## **PALLADIO TEAM FORNOVO S.R.L.**

**IMPIANTO DI SMALTIMENTO RIFIUTI SPECIALI  
NON PERICOLOSI SITO IN LOCALITÀ MONTE  
ARDONE NEL COMUNE DI FORNOVO DI TARO**

## **PROGETTO DI AMPLIAMENTO PER OPERAZIONI D1 E D15**

**CHIARIMENTI A SEGUITO DELLA  
CONFERENZA DEI SERVIZI TENUTASI IN  
DATA 16.02.2022**

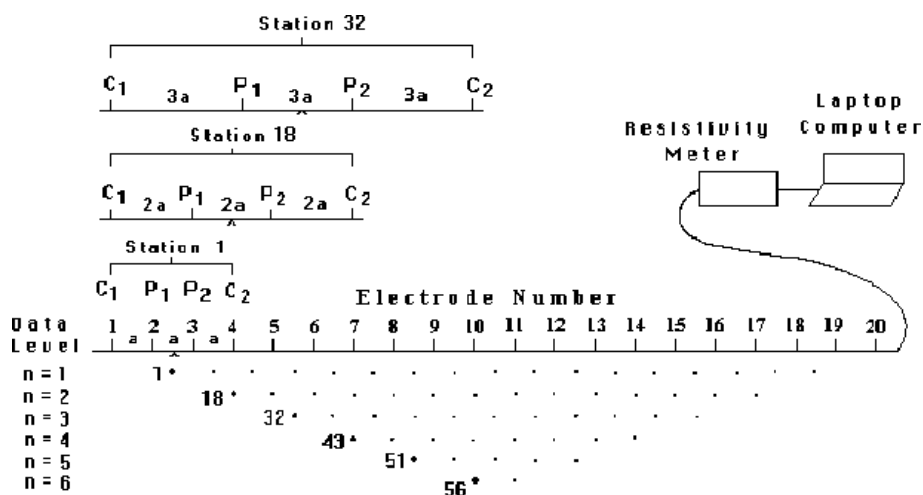
*Chiede un chiarimento in merito all'indagine geoelettrica svolta dalla Ditta. Rileva in particolare che nella documentazione presentata è stato indicato un errore RMS significativo, si legge in particolare quanto segue: "Dalle interpretazioni eseguite, l'errore RMS (errore quadratico medio) su ciascun profilo è mediamente alto". Chiede pertanto a cosa potrebbe essere dovuto questo valore di errore e quale sia il peso di incertezza che questo errore può avere sui risultati ottenuti dall'indagine.*

L'interpretazione dei dati acquisiti in campagna, effettuata mediante un algoritmo di inversione dedicato (Res2Dinv, Geotomo software), è stata inevitabilmente preceduta da una fase di pre-processing degli medesimi dati, volta all'eliminazione, dai dataset, dei dati palesemente fuori scala, cosiddetti "bad point" (dovuti ad esempio a scarso contatto degli elettrodi) e successivamente da un'analisi dei parametri statistici, per la rimozione dei valori caratterizzati da elevate incertezze di misura.

Inoltre nella elaborazione si è utilizzata la funzione "model refinement" per ridurre la larghezza del blocco del modello, con l'intento di aumentare il dettaglio.

Il metodo di ottimizzazione impiegato per l'elaborazione, sostanzialmente, si propone di ridurre la differenza tra i valori di resistività apparente calcolata e misurata (reale), regolando la resistività dei blocchi del modello. Una misura di questa differenza è data dall'errore di root-mean squared (RMS) che nel caso in oggetto è stato pari a circa il 30%.

È importante segnalare che un modello con l'errore più basso possibile, il più delle volte, può mostrare grandi e irrealistiche variazioni nei valori di resistività del modello stesso. Tale modello potrebbe quindi non essere sempre il "migliore" dal punto di vista geologico reale.

In generale, l'approccio più prudente è quello attuato, ovvero utilizzare il modello con 3-5 iterazioni dopo che l'errore RMS non cambia più significativamente.

In conclusione, si ribadisce che i risultati finali ottenuti sono ritenuti affidabili e significativi per lo scopo dell'indagine, che si pone come obiettivo la verifica della continuità ed integrità del sistema di impermeabilizzazione del fondo.

Sequence of measurements to build up a pseudosection

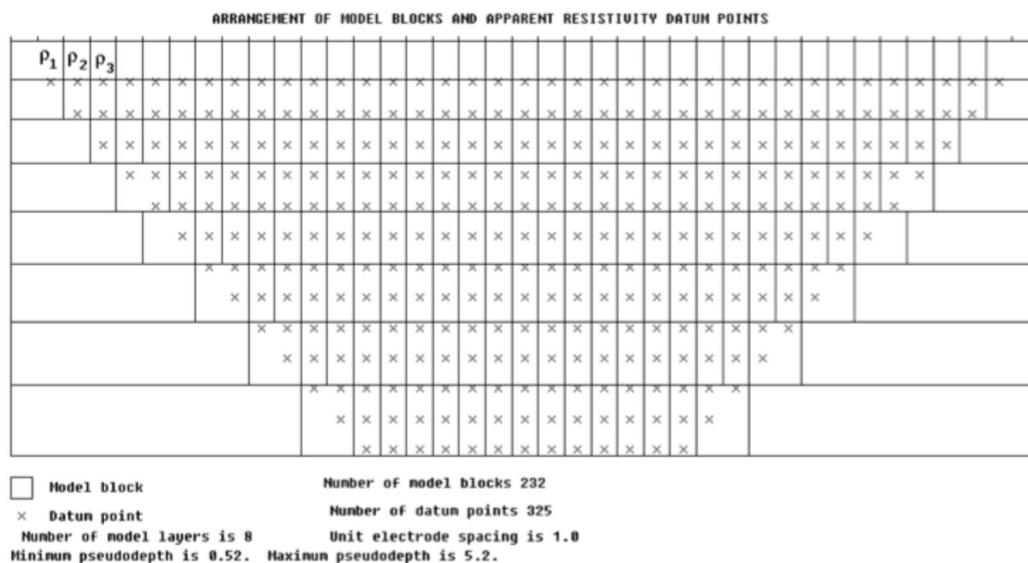
*Chiede di chiarire come mai nella tomografia ERT3 Sezione di resistività elettrica (fig. 7) la sezione non è rappresentativa anche del sotto telo.*

La geometria dei dati acquisiti e le pseudosezioni assumono, come già illustrato nel documento redatto, una forma triangolare con vertice rivolto verso il basso. Il modello bidimensionale di elaborazione prevede la divisione del sottosuolo in un certo numero di blocchi rettangolari. La posizione orizzontale dei blocchi è stabilita dal punto medio tra gli elettrodi utilizzati per la misura, mentre la posizione verticale è posta ad una distanza proporzionale alla spaziatura tra gli elettrodi.

Questo fa sì che venga raggiunta la profondità maggiore in posizione baricentrica della sezione; la lunghezza degli stendimenti condotti ha consentito di raggiungere profondità dell'ordine di 30,0 m nel baricentro con conseguente riduzione in direzione delle due estremità della pseudosezione.

Pur se le elaborazioni condotte con l'inserimento della correzione topografica, unitamente al filtraggio dei "bad point", non hanno consentito, in alcuni tratti limitati di valle e di monte, una restituzione grafica profonda, l'indagine è da ritenersi significativa dell'integrità del sistema di impermeabilizzazione in quanto:

- lo strato identificato quale limite tra corpo dei rifiuti e telo in HDPE risulta continuo per tutte le sezioni rappresentate senza evidenziare alcun punto di discontinuità;
- gli strati immediatamente superiori al telo, caratterizzati da una resistività minore (riconducibili alla presenza di rifiuti bagnati) presentano in tutte le sezioni un andamento parallelo al telo in HDPE senza evidenziare alcuna riduzione di resistività locale che potrebbe essere interpretata come punto di deflusso di liquidi in profondità.

Per quanto sopra, si conferma che l'indagine geofisica condotta ha consentito di verificare l'integrità del sistema di impermeabilizzazione del fondo della discarica.
